PROGETTO PER LA REALIZZAZIONE DI UN IMPIANTO PER LA
PRODUZIONE DI ENERGIA MEDIANTE LO SFRUTTAMENTO DEL VENTO
NEL MARE ADRIATICO MERIDIONALE - BARIUM BAY
74 WTG – 1.110 MW

PROGETTO DEFINITIVO - SIA

**R.0.2 Relazione di riscontro agli approfondimenti rischiesti
nel sopralluogo del 6 e 7 maggio 24**

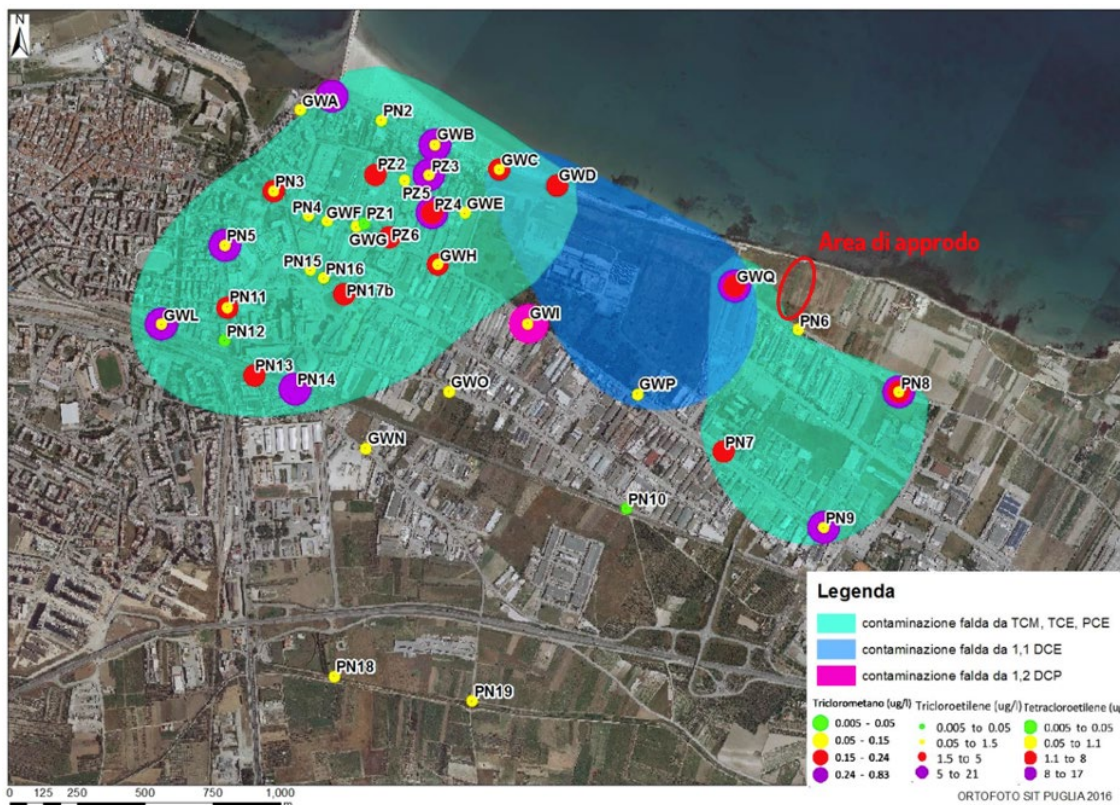
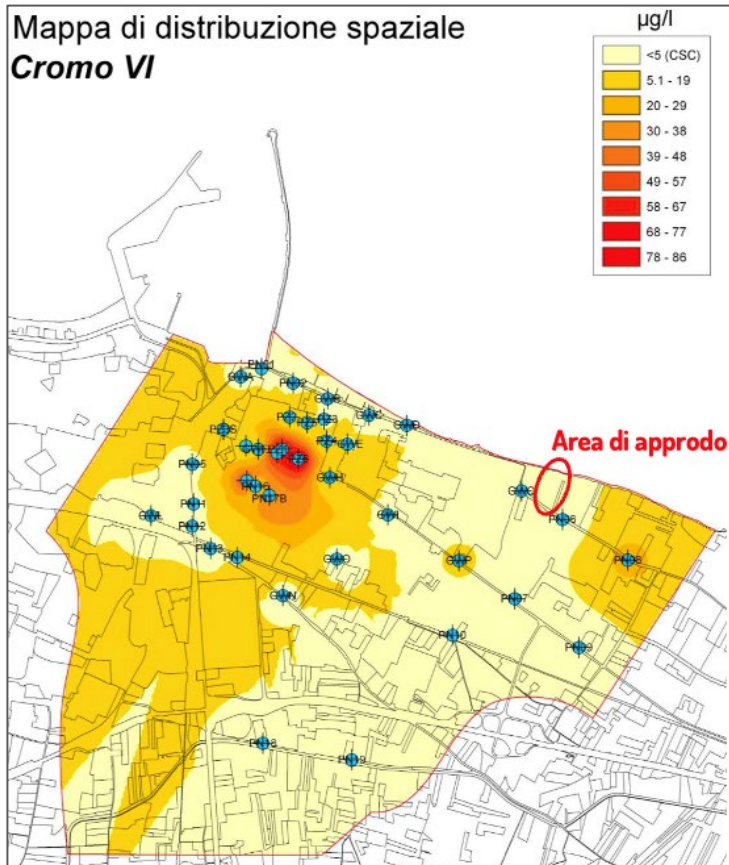
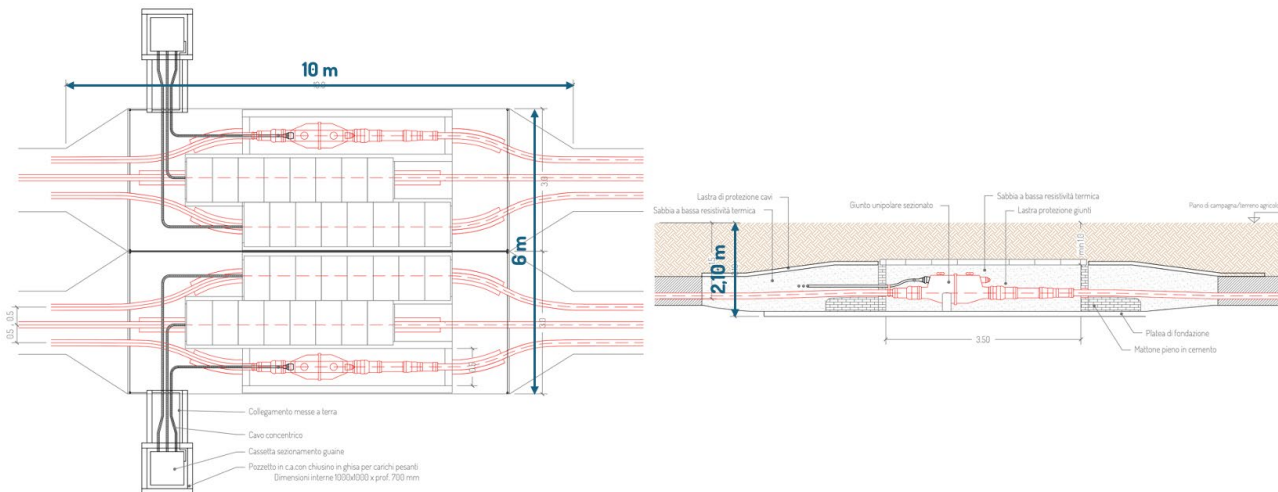
2 AREA DI APPRODO – CHIARIMENTI RELATIVI AI SUPERAMENTI DI CSC NELLE ACQUE SOTTERRANEE

- La contaminazione della falda è localizzata in due aree distinte: una ad ovest della zona industriale, la seconda a est. All'interno di queste aree sono state individuate due zone nelle quali i superamenti hanno riguardato principalmente il Cromo VI e gli IPA; dalle mappe sotto riportate, ricavate dalla modellazione dei

deflussi in falda, si evince chiaramente che nell'area selezionata per l'approdo non è stato rilevato alcun superamento.

- Nei piezometri più prossimi all'approdo è stata rilevata la presenza di arsenico e fluoruri (PN6) e nitriti (GWQ), senza che però ci sia alcuna evidenza di tale superamento nei piezometri di monte, oltre che la

Da tutto quanto sopra esposto deriva che **l'area interessata dalle opere di progetto non risulta interessata da alcun fenomeno di contaminazione della falda** e che **la presenza nei due piezometri più prossimi all'area di arsenico, fluoruri e nitriti non sia attribuibile a fenomeni di contaminazione di alcun tipo.**

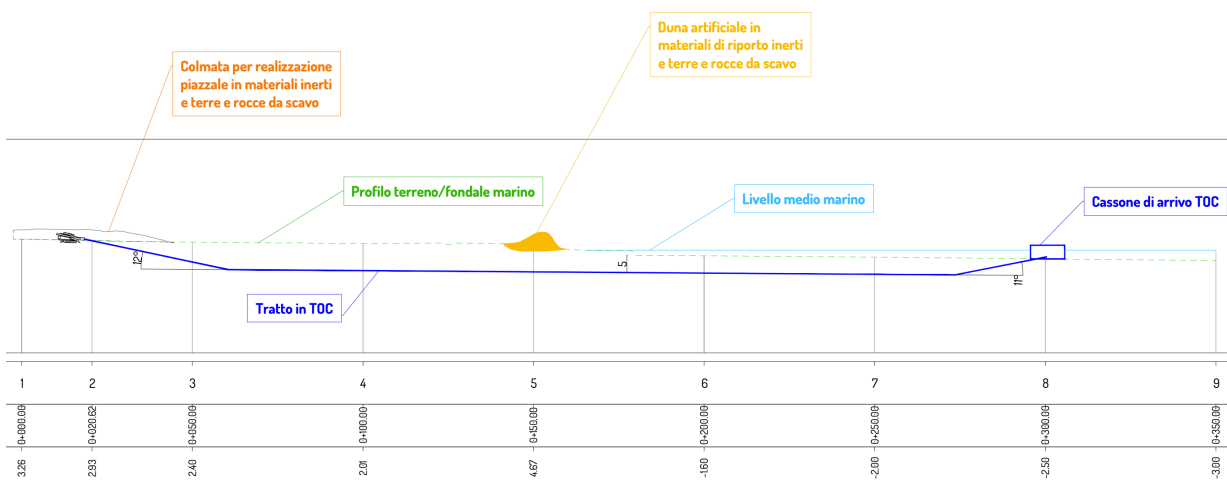
Nell'ambito del sopralluogo la commissione PNIEC-PNRR ha chiesto di fornire "aggiornamenti in merito ad eventuali indagini e successive azioni di cui alla parte IV del titolo V del D.Lgs 152/06 smi, relativamente al sito prossimo all'approdo oggetto di proposta di misura di compensazione".

- Come si evince dal profilo sotto riportato il tracciato della Trivellazione Orizzontale Controllata (TOC) non interferisce in alcun modo con i rifiuti presenti lungo l'area oggetto attualmente di sequestro, In particolare, proprio grazie all'utilizzo della TOC, l'elettrodotto sarà posto a ben 5 m di profondità dalla base del rilevato (riportato in giallo).

- **Le condizioni di posa dell'elettrodotto sono quindi tali da escludere qualsiasi tipo di interferenze anche in relazione ad eventuali futuri interventi di bonifica** che dovessero prendere in considerazione la rimozione del terrapieno.

Geomorfologia del cavidotto offshore, carta di insieme

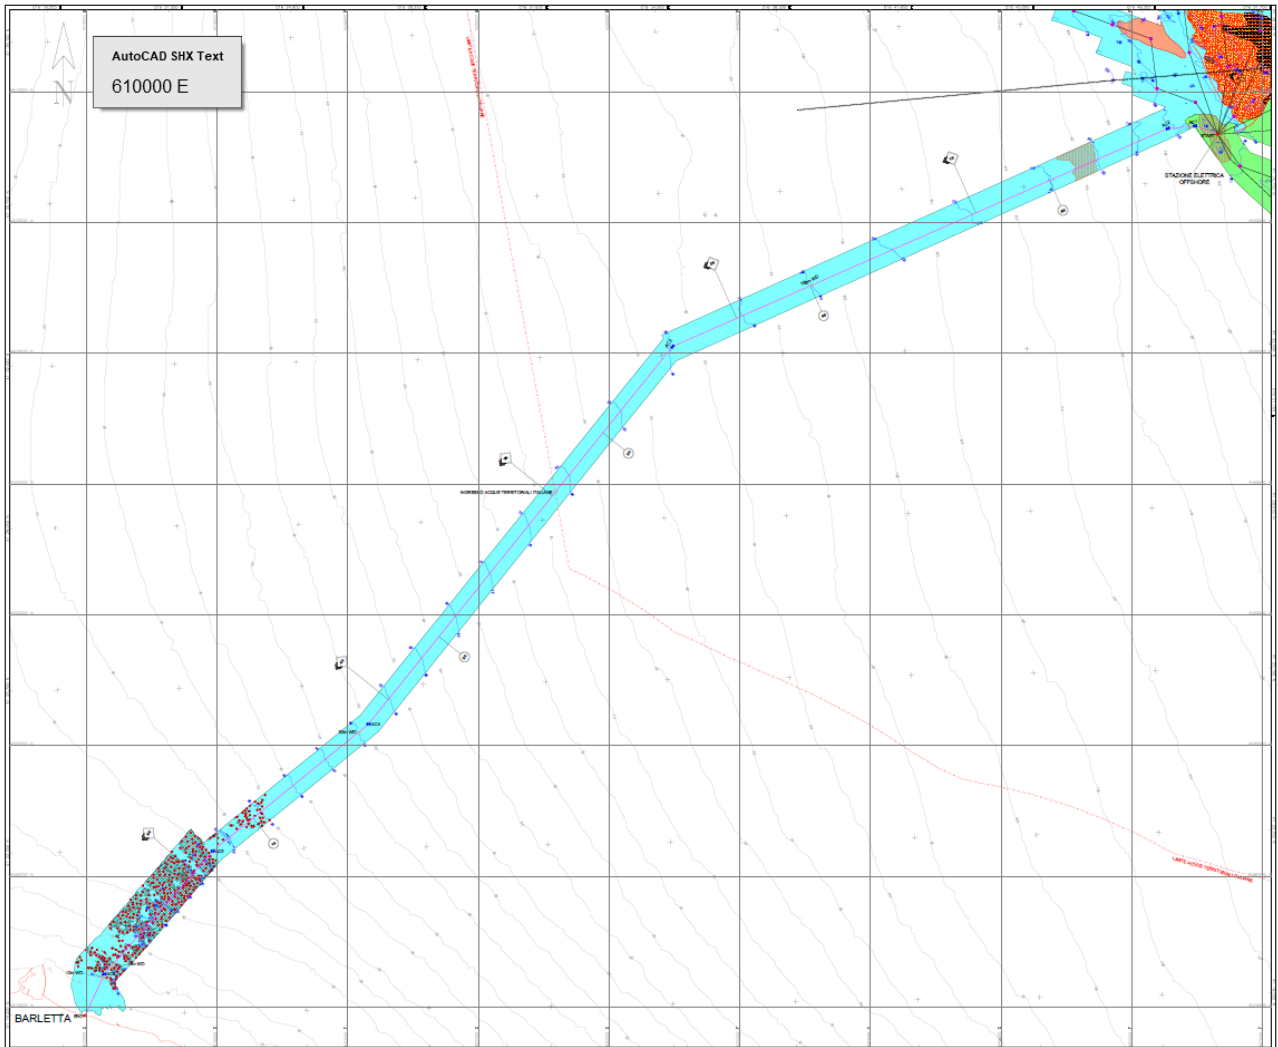
Nell’ambito del sopralluogo la commissione PNIEC-PNRR ha chiesto di fornire una “*Carta geomorfologica dall’impianto al punto di approdo, relativo al tratto di approdo da mare a terra*”.

In ottemperanza alla richiesta vengono inseriti nella documentazione progettuale gli elaborati grafici denominati R.1.3.6 *Geologia marina e geomorfologia dell’area del cavidotto marino - Carta di insieme* e R.1.3.7 *Geologia marina e geomorfologia dell’area del cavidotto marino - Carte di dettaglio*.

Come già riferito nell’ambito della documentazione progettuale precedentemente trasmessa, lungo il tracciato del cavidotto non sono state rilevate criticità.

Nuove geometrie di ancoraggio pali ottimali utilizzando i profili LB, BE e UB_s

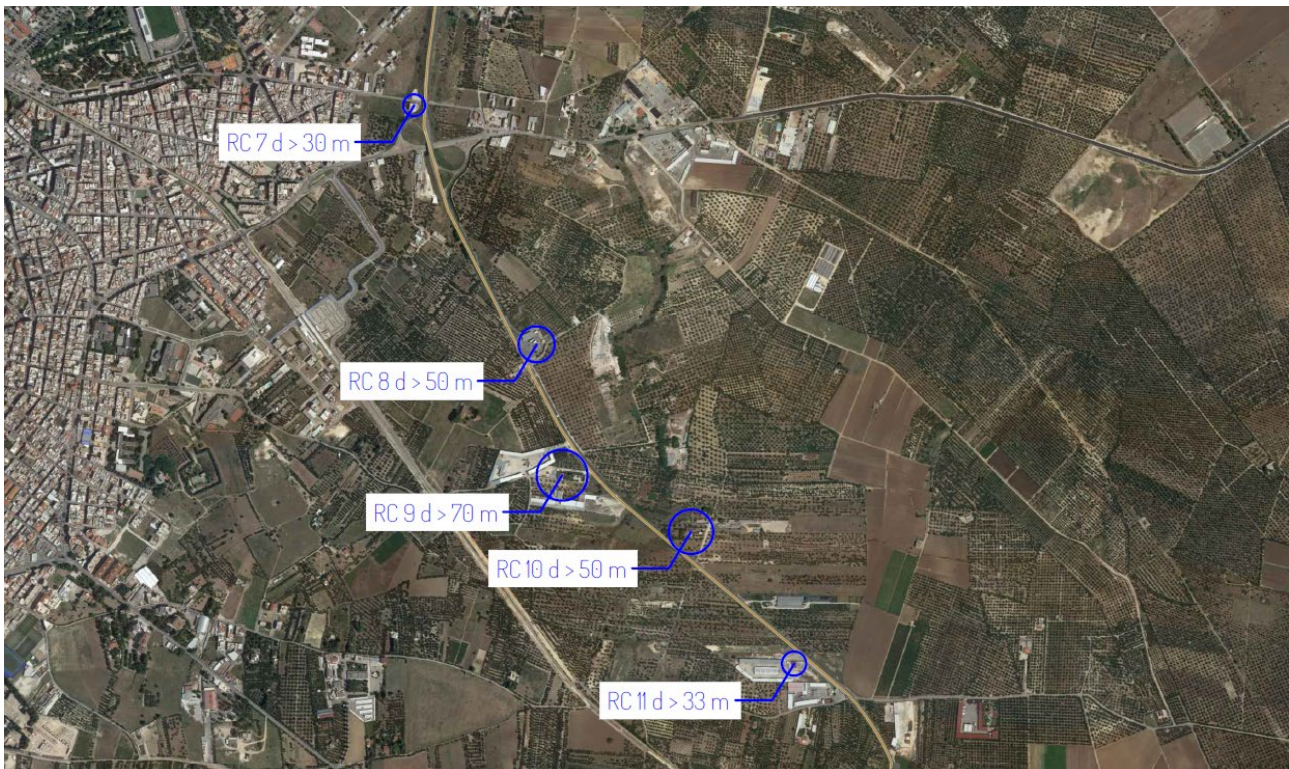
Nell'ambito del sopralluogo la commissione PNIEC-PNRR ha evidenziato che *“In merito alle criticità geomorfologiche sulle aree d'impianto offshore evidenziate, occorre un predimensionamento, anche di massima, della soluzione tecnica di ancoraggio prescelta”*.

Nella tabella sopra sono riportate le nuove lunghezze di infissione tenendo conto degli effetti erosivi. L'infissione calcolata permetterà di mantenere interrata e in esercizio la lunghezza ottimale dei profili già identificata nelle precedenti fasi di studio.

Sulla scorta di quanto sopra riportato si conclude che la posizione delle n. 6 postazioni ricadenti all'interno dell'area interessata da erosione del fondale è confermata, prevedendo un incremento della lunghezza di infissione degli ancoraggi in pali battuti, che avranno, pertanto, una infissione pari a circa 30 m.

Tavola T.5.5.7 - dettaglio

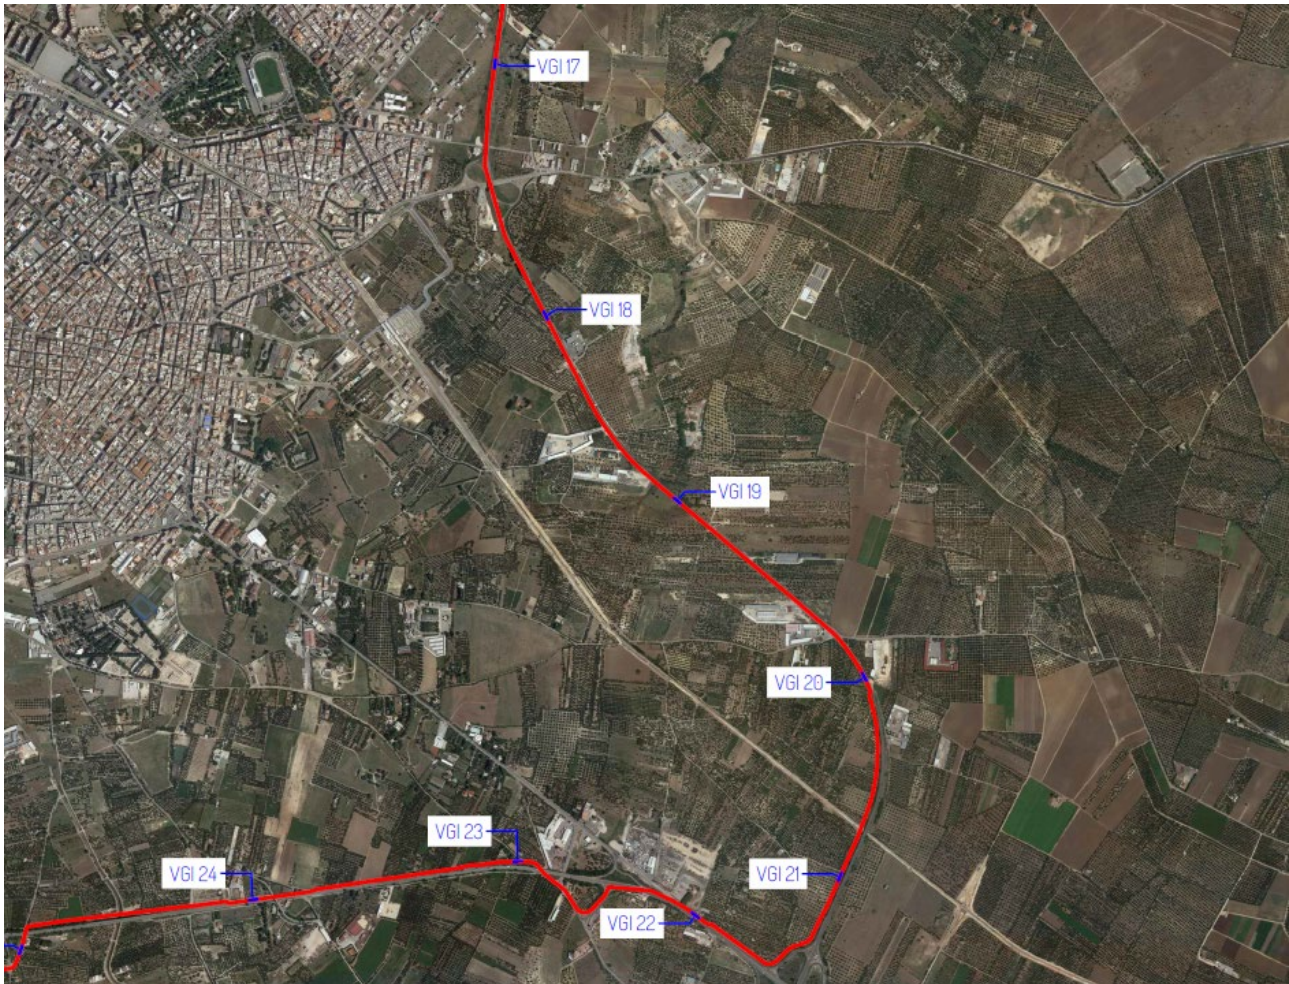
Nell'ambito del sopralluogo la commissione PNIEC-PNRR ha chiesto di fornire una "indicazione su tavola dei pozzetti e dei giunti, relativamente al cavidotto interrato, dal punto di sbarco alla stazione Terna in progetto".

Si allega al pacchetto progettuale trasmesso l'elaborato T.5.5.7_ *elettrdotto onshore interrato – schema di posizionamento delle vasche giunti intermedie*, nel quale sono state indicate le vasche giunte intermedie previste e già riportate negli elaborati della serie 5 - *Opere di connessione alla rete*, in particolare nelle tavole T.5.5.1, T.5.5.2, T.5.5.3. Per il dettaglio del sistema di giunzione si rimanda alla tavola T.5.5. Non sono previsti pozzetti accessibili su strada o chiusini di altro tipo.

Rendering della nuova stazione elettrica

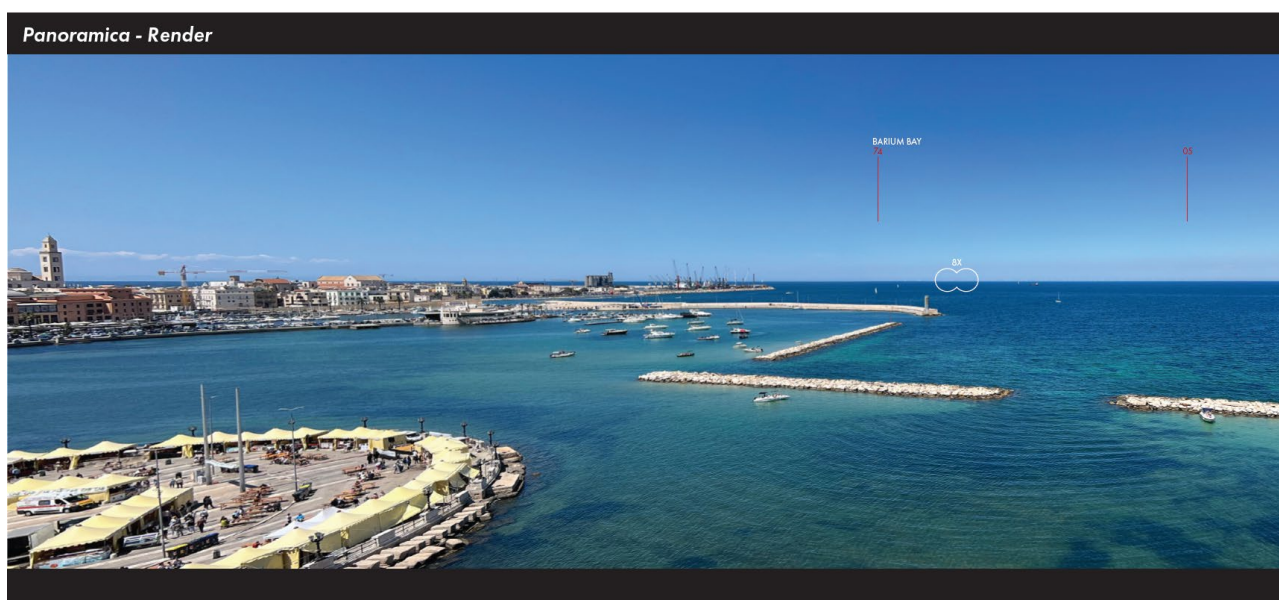
Nell'ambito del sopralluogo il rappresentante del MIC ha richiesto di, *“con specifico riferimento alle soluzioni di Stazioni Elettriche in GIS, presentare un'ulteriore soluzione progettuale architettonica per la nuova stazione elettrica di Andria al fine di migliorarne l'inserimento paesaggistico”*.

Al fine di immaginare un migliore inserimento paesaggistico e territoriale della soluzione in GIS, che è stata presentata come alternativa progettuale finalizzata al minor consumo di suolo rispetto alla soluzione “standard” isolata in aria, sono state condotte una serie di ricerche e studi riassunti nell'elaborato *T.6.1.7_Stazione RTN – alternativa tecnologica GIS – approfondimento sull'inserimento paesaggistico*.

Il nuovo intervento rilegge in chiave modernista e tecnologica l'utilizzo dei materiali locali e le tecniche costruttive storiche, cercando la mimesi nel paesaggio locale senza rinunciare alla sua identità di infrastruttura elettrica e alla coerenza con il suo utilizzo.

Vista panoramica dall'hotel delle nazioni

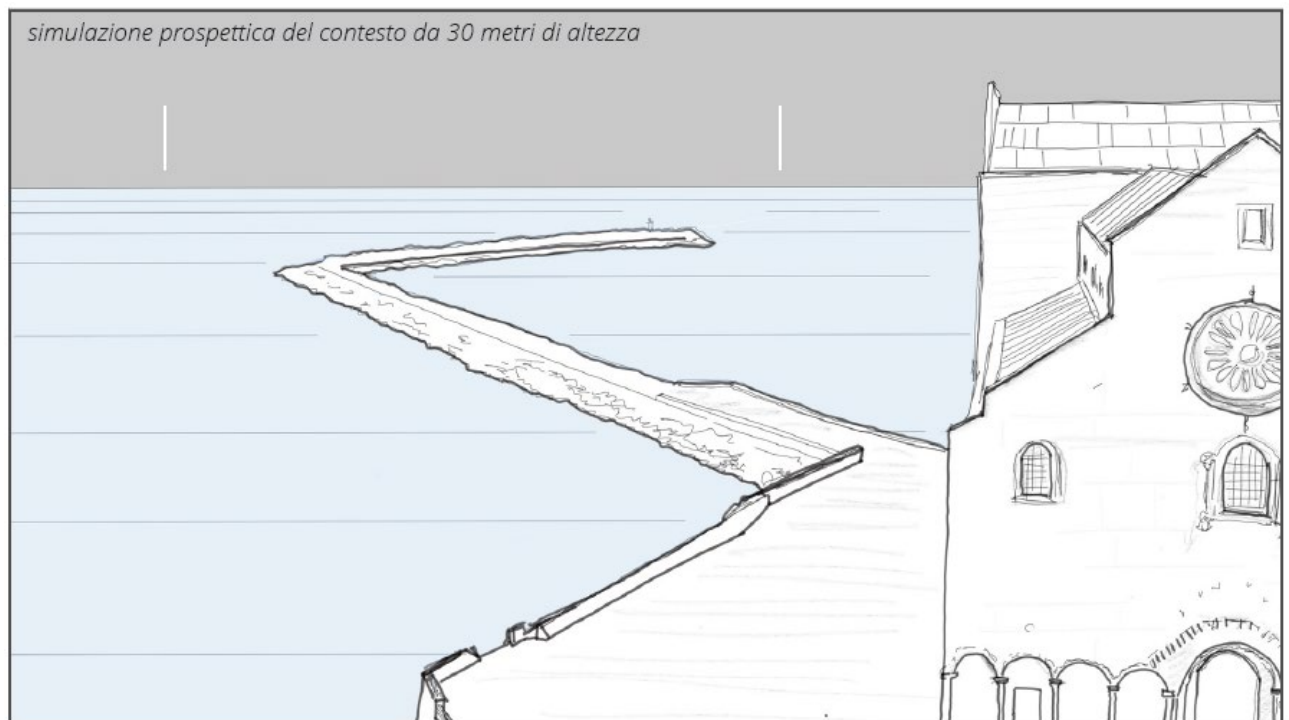
Nell'ambito del sopralluogo il rappresentante del MIC ha richiesto di “*presentare fotosimulazioni da terra da quote altimetriche significative considerando quali punti di osservazione elementi architettonici di rilievo nel territorio*”.

L'elaborato integrativo svolto per questa analisi è il book denominato *ES.8.12_fotoinserimenti da quote altimetriche significative*. Al fine di redigere questo documento sono state effettuate delle immagini dal punto di vista dell'Hotel delle Nazioni, sul lungomare di Bari.

Queste immagini dimostrano la bassa visibilità dall'alto da un punto elevato normalmente aperto al pubblico, inoltre evidenziano il rapporto esistente tra il landmark rappresentato dal campanile della cattedrale di San Sabino e il parco eolico Barium Bay, posizionato molto distante nella direzione dal porto. La presenza di alti silos e gru industriali si interpone alla percezione degli aerogeneratori.
